改善箇所説明図

図：左ハンドル車

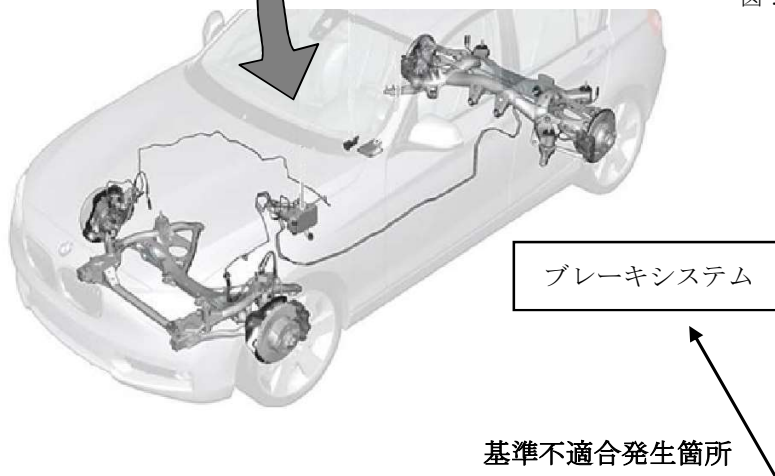
制動装置において、ブレーキキャリパー製造時のメッキ加工管理が不適切なため、ブレーキシステムのキャリパー構成部品とブレーキフルードの間に気泡が発生するものがある。そのため、発生した気泡がブレーキシステム内に溜まり、最悪の場合、ブレーキの性能が低下するおそれがある。

全車両、ブレーキシステムのエア抜き作業を実施する。

識別：左リアドアロアヒンジ取り付けボルト（下側）の頭に白ペンを塗布する。
